Změnový list číslo 90	
Identifikace akce	
Název akce:	Výstavba Multifunkční sportovní a kulturní haly v Brně
Číslo akce SMVS:	-
Objednatel:	I. Statutární město Brno II. ARENA BRNO, a. s. III. Brněnské komunikace a.s. IV. Teplárny Brno, a.s.
Zastoupen:	Objednatelem
Zhotovitel:	HOCHTIEF CZ a.s., Plzeňská 16/3217, 150 00 Praha 5
TDI:	-
Projektant:	Projektová dokumentace 1 - Arch.Design, s.r.o. a A PLUS a.s. Projektová dokumentace 2 - PK OSSENDORF s.r.o.
Předmět změnového listu	
Podlahové vpusti 1PP	
Část díla dotčená změnovým listem	
Vnitřní kanalizace, ZTI 1PP	
Popis změny, popis technického řešení	
Původní řešení dle smluvní (tendrové) dokumentace :	
Původní řešení neobsahuje podlahové vpusti v m.č. -1.Z1.010 -1.Z1.004.	
Nové řešení :	
V 1.PP v místnostech č. -1.Z1.010 a 1.Z1.004 (místnost s masážními vanami a wellness) jsou doplněny dvě podlahové vpusti vč. dopojení.	
Zdůvodnění změny :	
Ke změně dochází na základě upozornění Zhotovitele a konzultace se Správcem stavby, kdy Zhotovitel doporučil instalaci podlahových vpustí v místnostech -1.Z1-010 a -1.Z1.004. Důvodem je očekávaný provoz (vany a wellness), údržbu a úklid uvedených prostor, kdy by bez přidání nových vpustí mohlo v dl

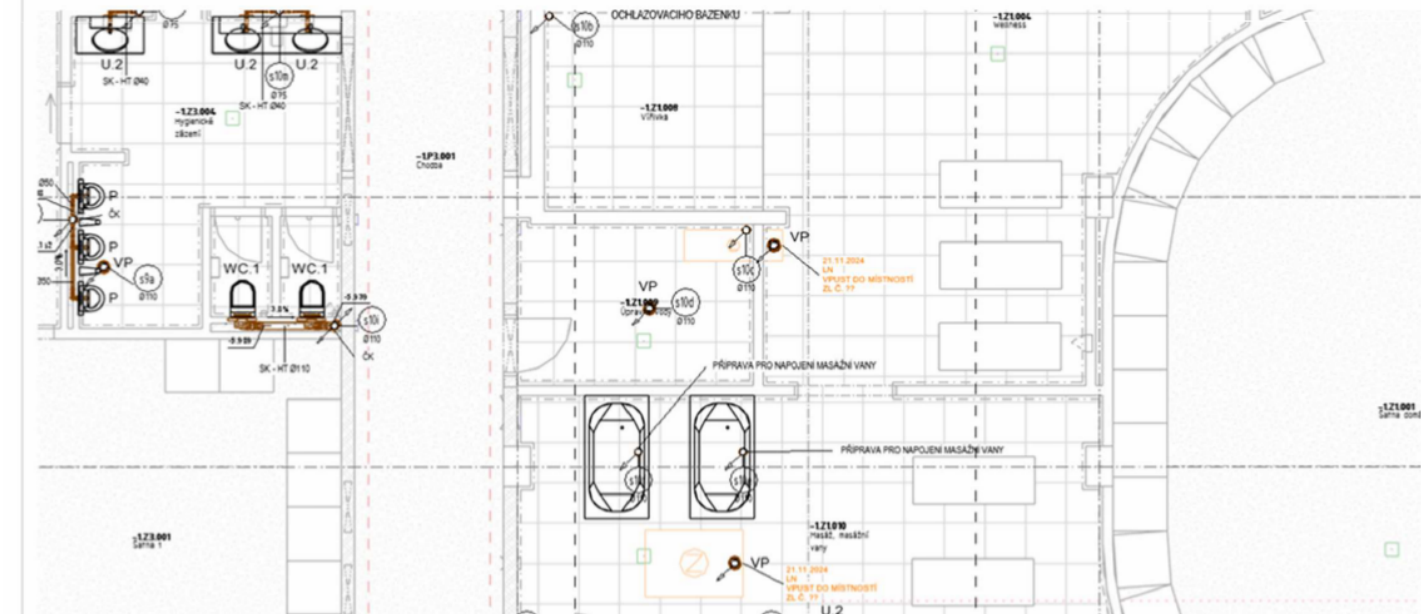
v modelu kanalizace jsou umístěny dvě podlahové vpusti.

Prosím architektky o odsouhlasení poloh.

Dobrý den,
souhlasíme s polohou
S pozdravem
